5.1.2 開削調査箇所(南側)

指摘事項No.2に関する回答-側溝設置跡(海側壁面) 距離呈0m付近の状況(2/2) -

指摘事項No.2に関する回答-露頭再観察結果(横断掘削箇所⑤)(1/2)-

指摘事項No.2に関する回答-基盤岩を覆う様に堆積するTs3ユニットに関する検討-

横断掘削箇所⑤(南側壁面)(解釈線あり)

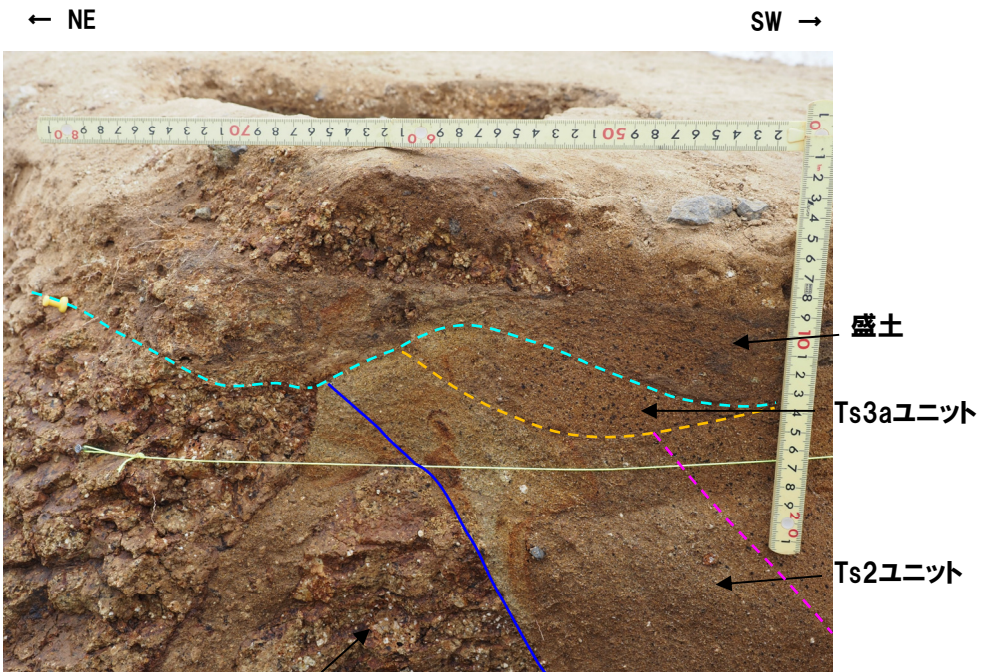
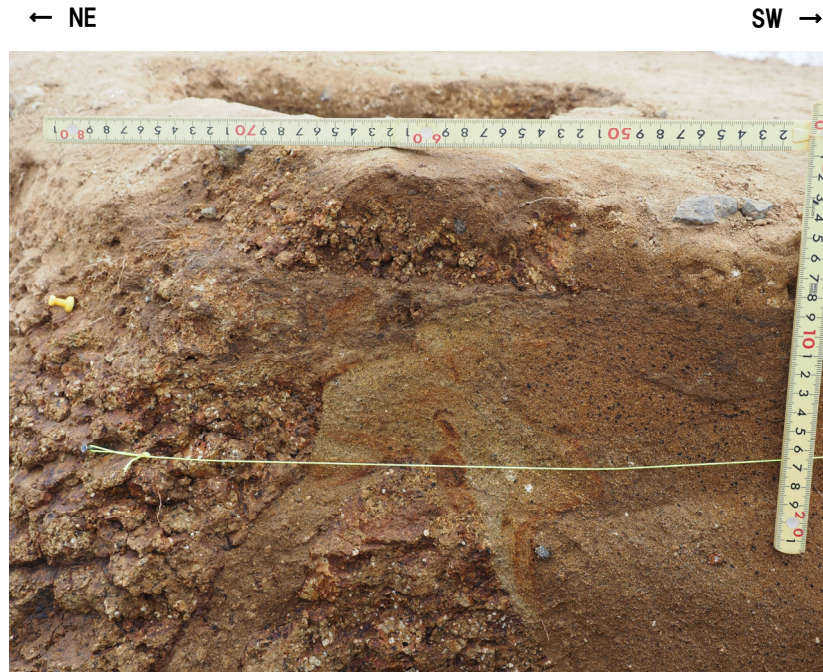
指摘事項No.2に関する回答-露頭再観察結果(横断掘削箇所⑤)(2/2) -

パネルダイアグラム(開削調査箇所(南側) 横断掘削箇所②~横断掘削箇所③)(解釈線あり)

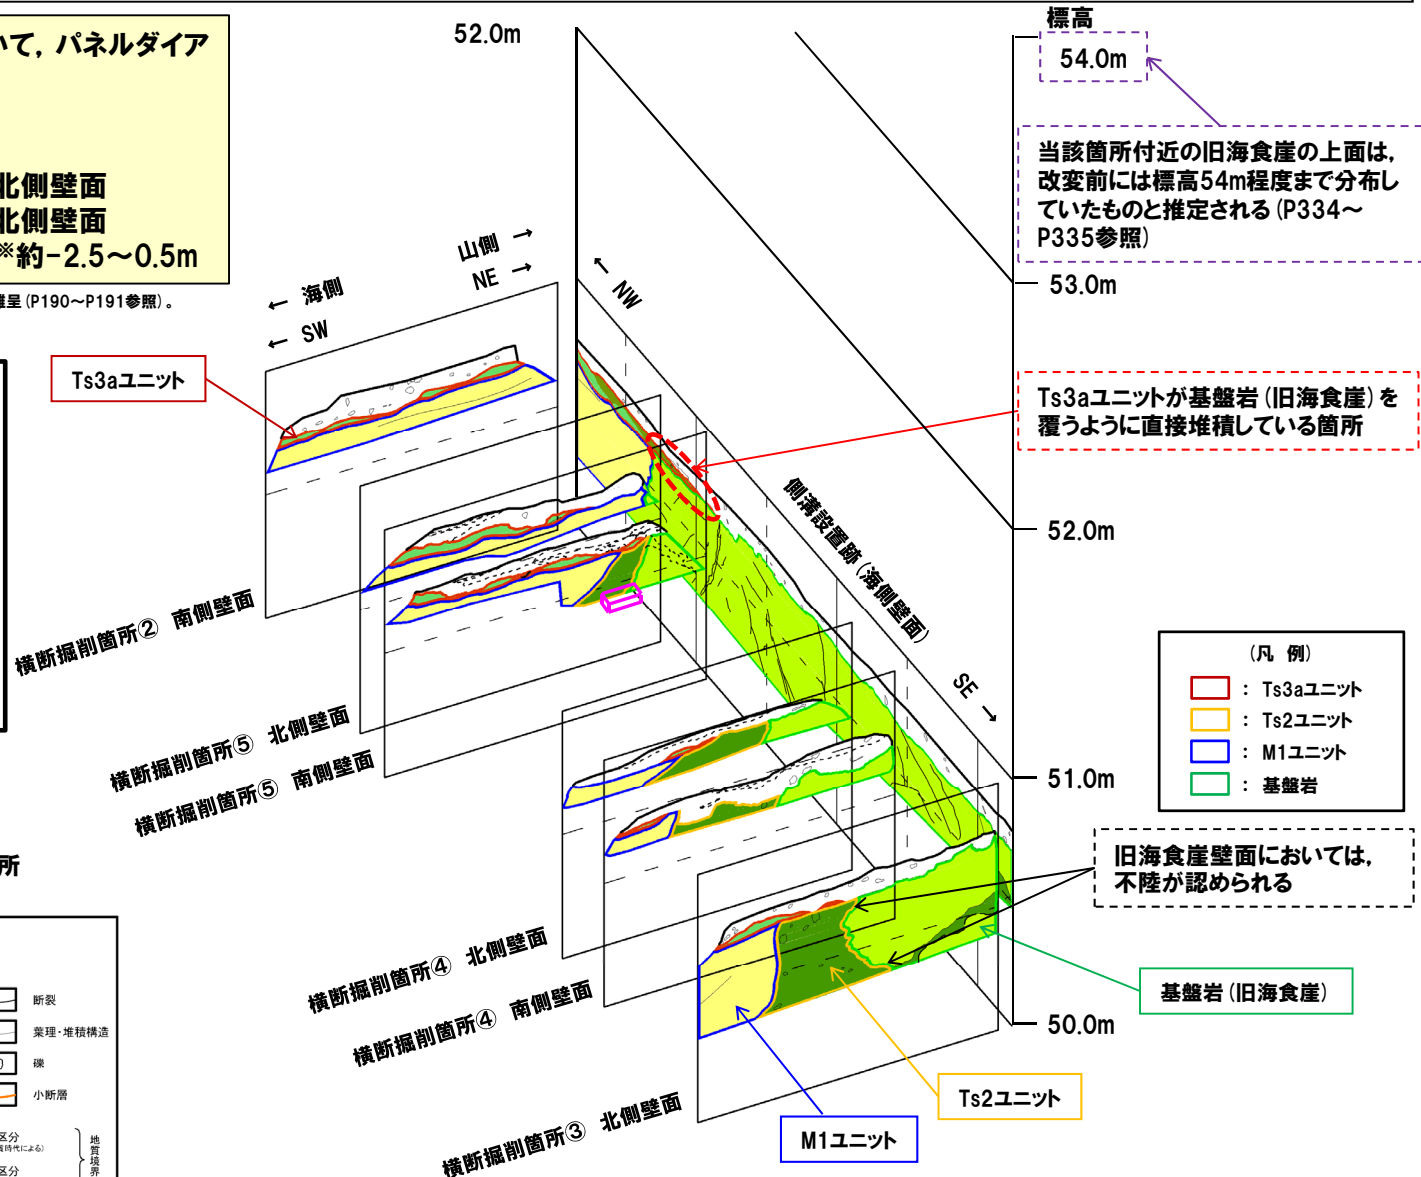
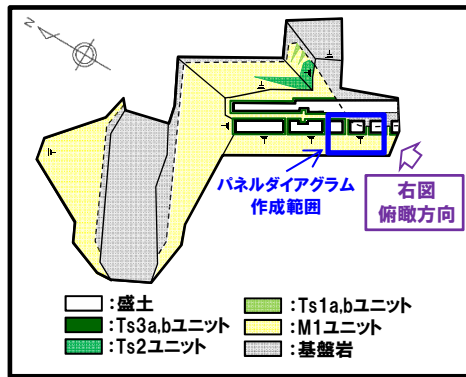
指摘事項No.2に関する回答-パネルダイアグラム(1/2)-

当該箇所付近の旧海食崖の上面は、
 改变前には標高54m程度まで分布し
 ていたものと推定される (P334~
 P335参照)

Ts3aユニットが基盤岩(旧海食崖)を
 覆うように直接堆積している箇所

旧海食崖壁面においては、
 不陸が認められる

調査位置図(改変前の地形)

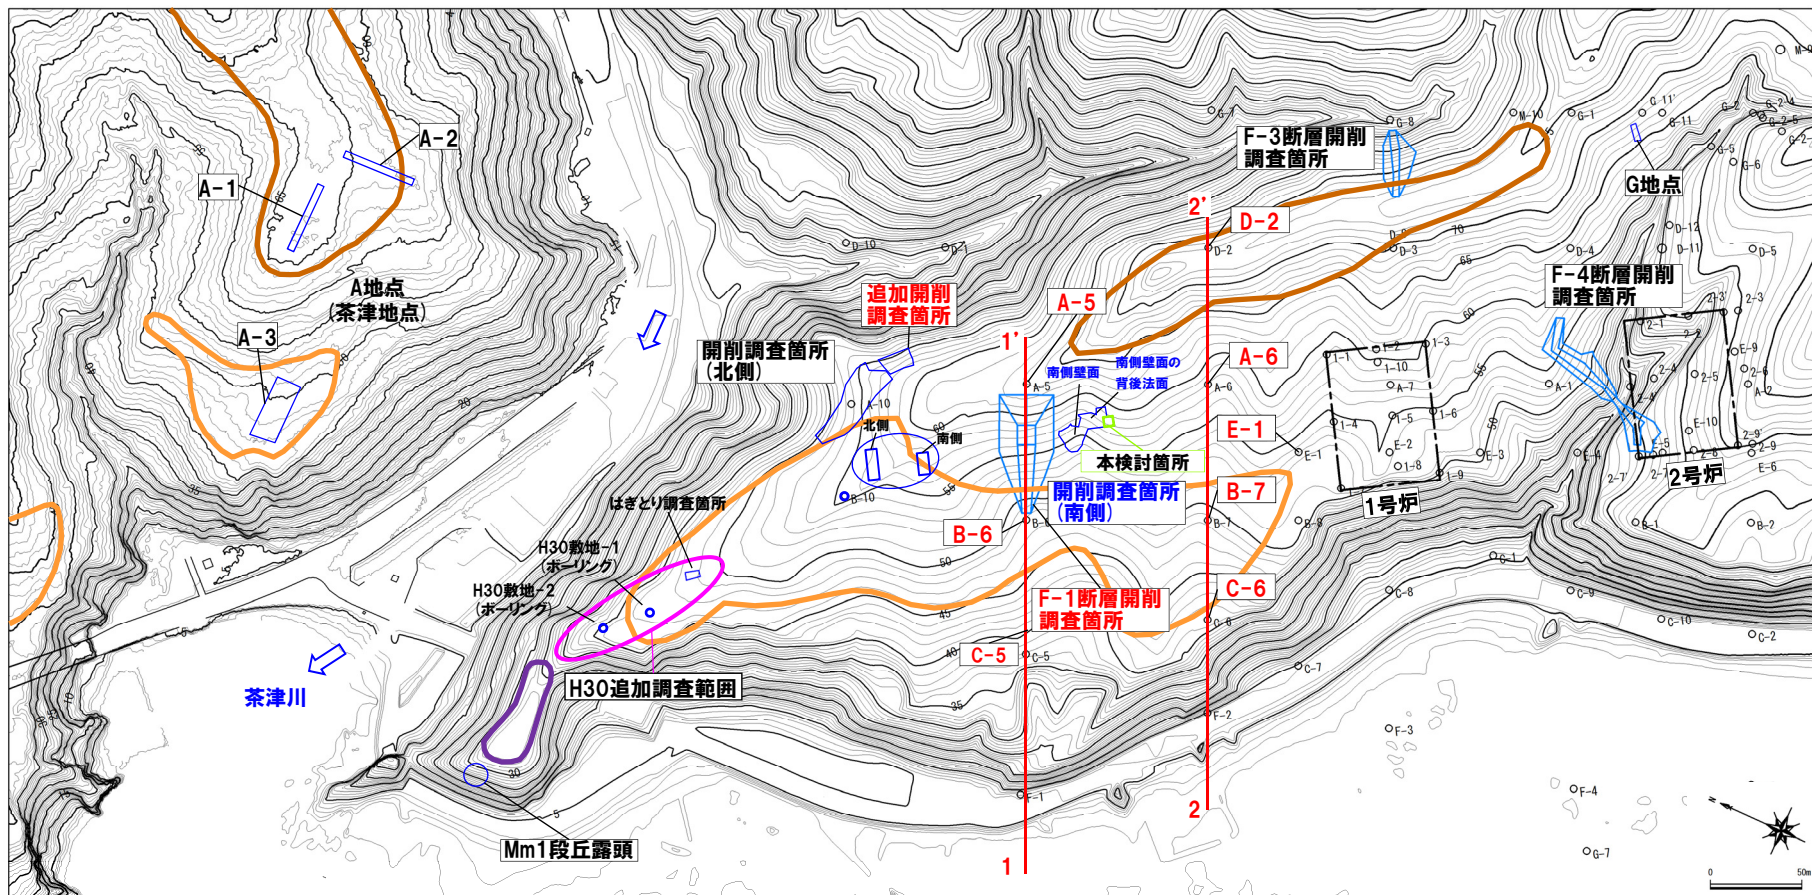
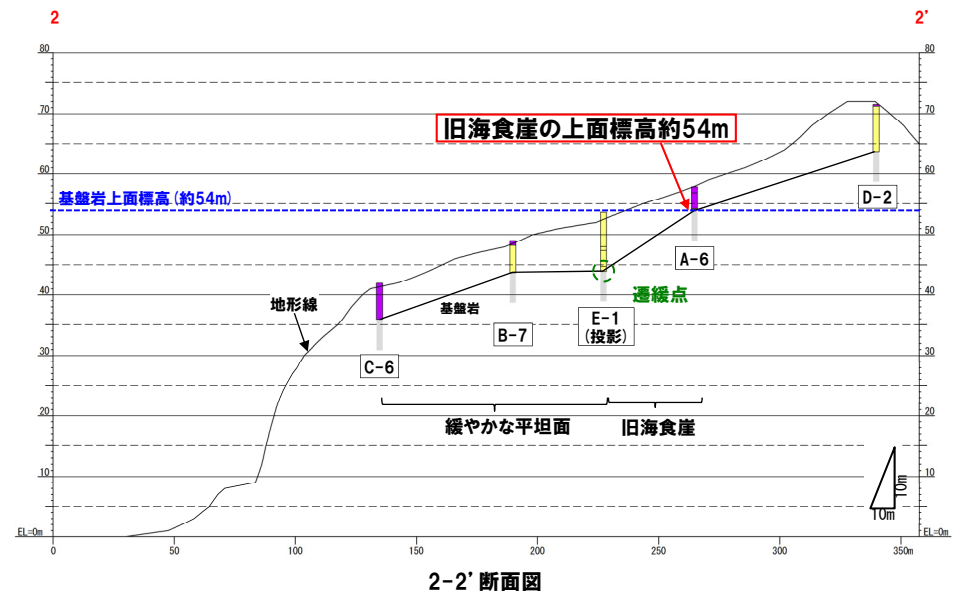
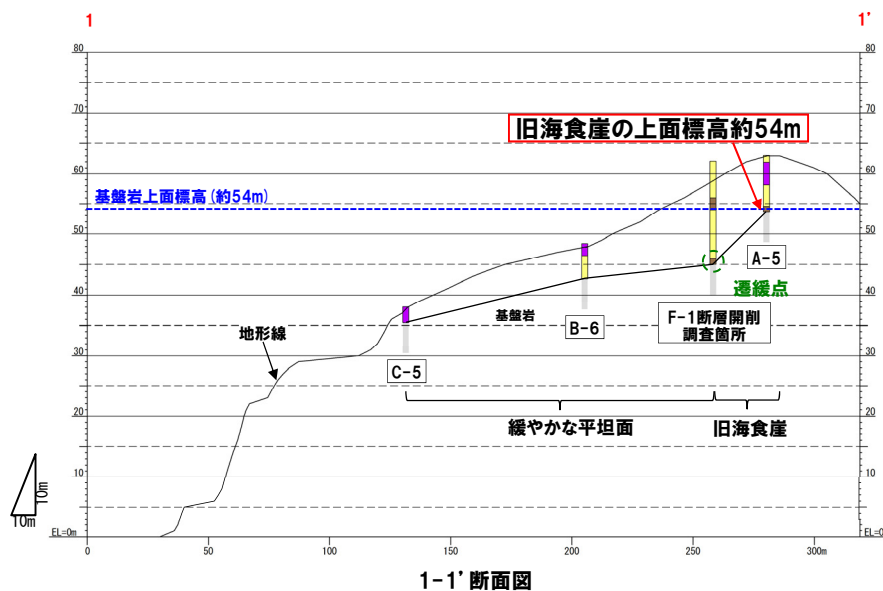
指摘事項No.2に関する回答-旧海食崖の分布状況(F-1断層開削調査箇所付近(1/2))-

- 本検討箇所の北側に位置する旧汀線に概ね直交する断面図(1-1'断面)においては、A-5ボーリングとF-1断層開削調査箇所の基盤岩上面の比高から、旧海食崖の存在が推定される。
- 本検討箇所の南側に位置する旧汀線に概ね直交する断面図(2-2'断面)においては、E-1ボーリングとA-6ボーリングの基盤岩上面の比高から、旧海食崖の存在が推定される。
- A-5ボーリング及びA-6ボーリングに認められる基盤岩の上面標高は、約54mである。

○本検討箇所付近の旧海食崖の上面は、改変前には標高54m程度まで分布していたものと推定される。

横断掘削箇所③北側壁面及び側溝設置跡(海側壁面)の接合部(解釈線あり)

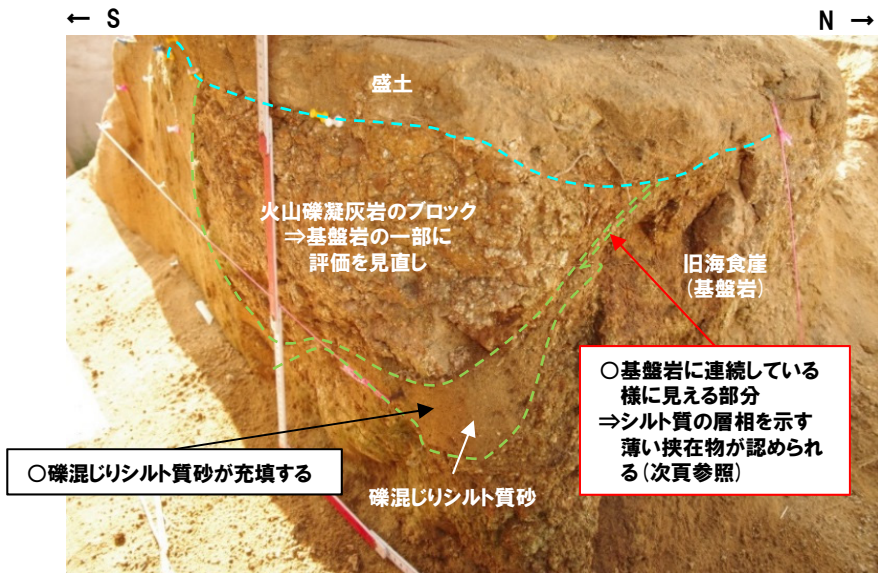
指摘事項No.3に関する回答-露頭再観察結果(横断掘削箇所③付近)(1/2)-

- 従来の横断掘削箇所③付近のスケッチで、火山礫凝灰岩のブロック (=堆積物)と記載した箇所については、一部、基盤岩に連続している様にも見えることから、R2.9.10.11現地調査以降、露頭の再観察を実施した。
- 再観察の結果、基盤岩に連続している様に見える部分には、シルト質の層相を示す薄い挟在物が認められる。

- シルト質の層相を示す薄い挟在物が認められる部分では、火山礫凝灰岩のブロックと記載した箇所と基盤岩が明瞭に境されていないことから、火山礫凝灰岩のブロックと記載した箇所は、基盤岩の一部に評価を見直す。

側溝設置跡(海側壁面)(解釈線あり)

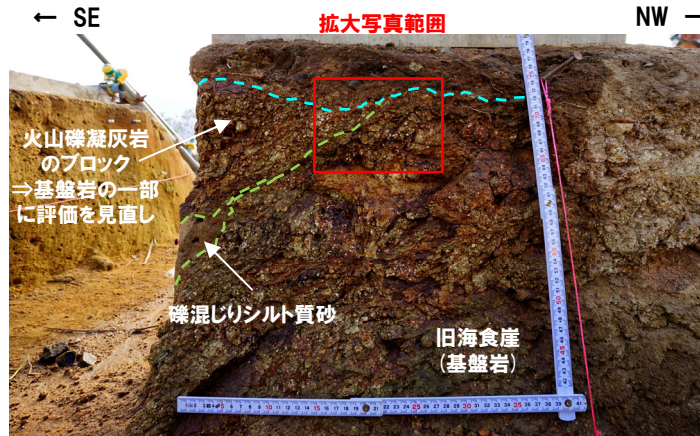
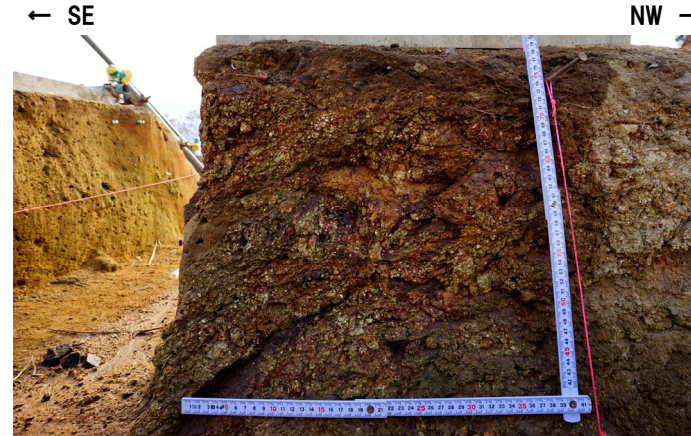
指摘事項No.3に関する回答-露頭再観察結果(横断掘削箇所③付近)(2/2)-

南側壁面小断層上端付近 壁面写真

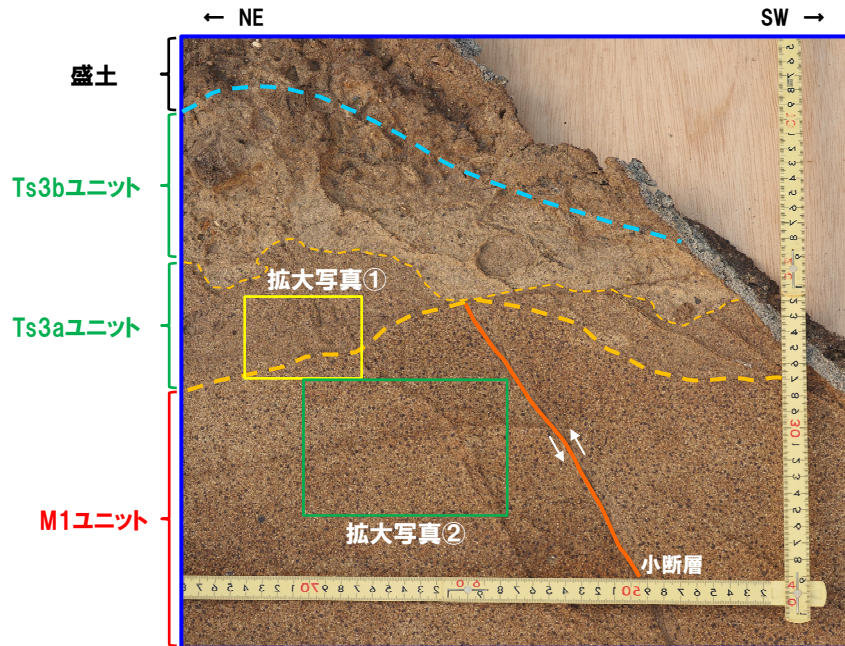
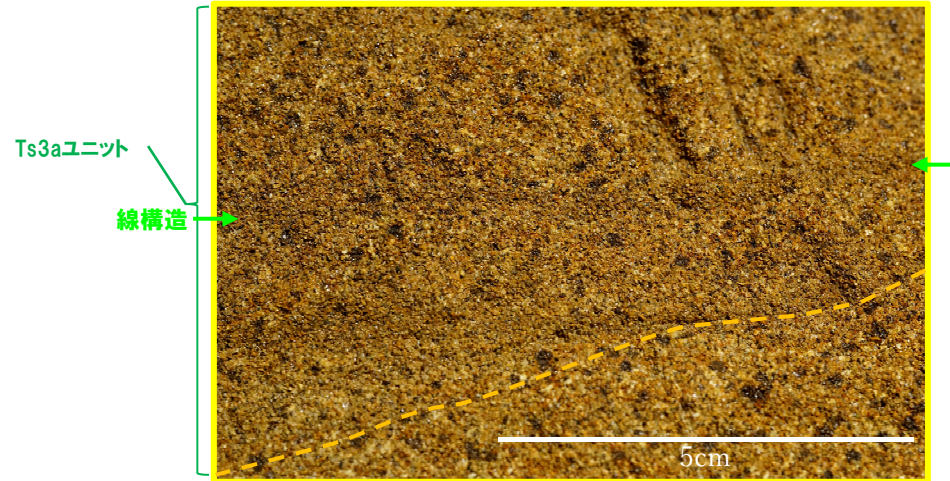
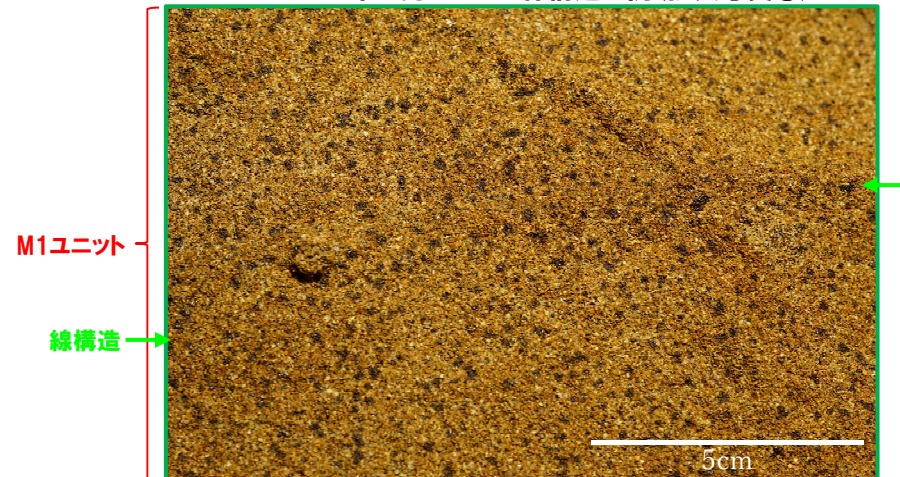
指摘事項No.5に関する回答-Ts3aユニットに認められる線構造の成因検討(1/12) -

- Ts3aユニット中(拡大写真①)及びTs3aユニット基底面(次頁拡大写真③)においては、水平方向の線構造が認められる。
- また、M1ユニット中(拡大写真②)にも、水平方向の線構造が認められる。
- これらの線構造は、はぎとり転写試料において、類似した性状を示し、以下の特徴が認められる。
 - ・周辺の堆積物に比べ、暗い色調を呈し、細粒である。
 - ・比較的連続性が高く、直線的である。

<Ts3aユニット基底面に認められる線構造の例(拡大写真③)>

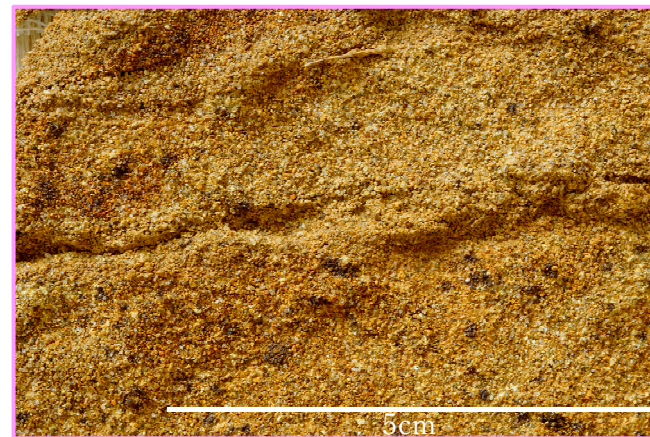
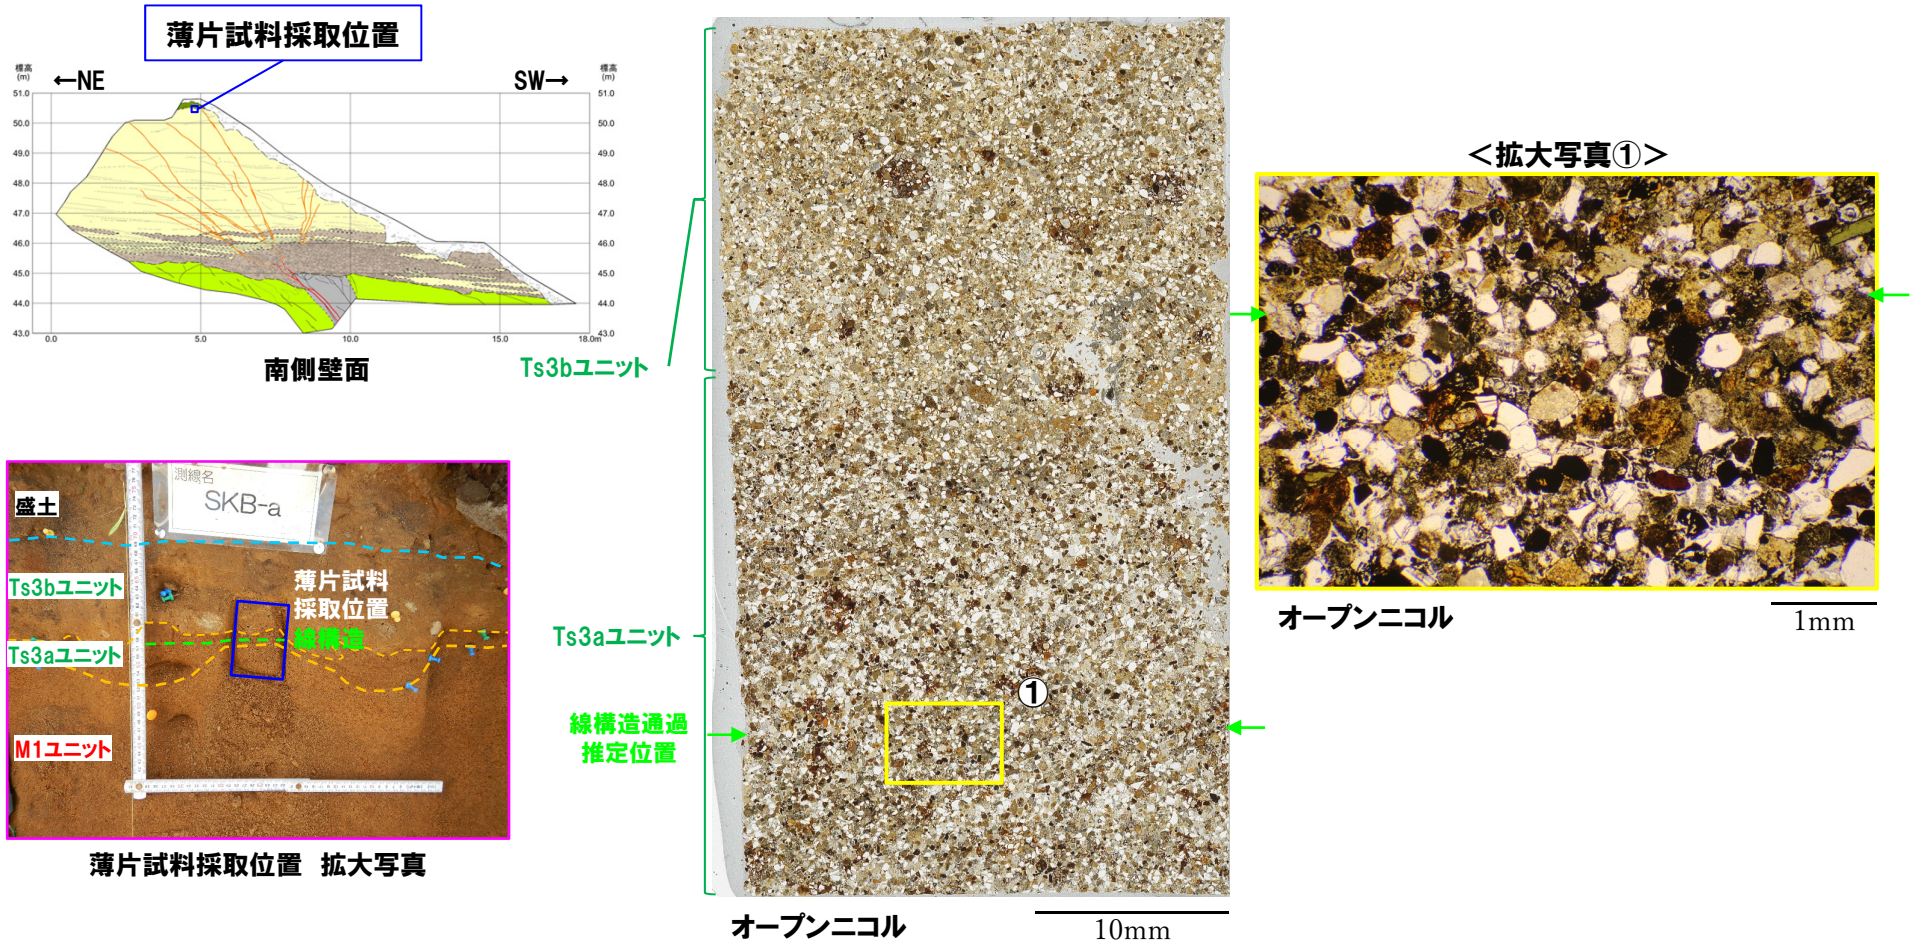
指摘事項No.5に関する回答-Ts3aユニットに認められる線構造の成因検討(2/12) -

当はぎとり転写試料において、Ts3aユニット基底面に認められる水平方向の線構造には、空隙が認められる。しかし、この空隙は連続性が悪く、露頭観察においては、明瞭でないことから、M1ユニット及びTs3aユニットの層相の差異により形成した亀裂であると判断される。
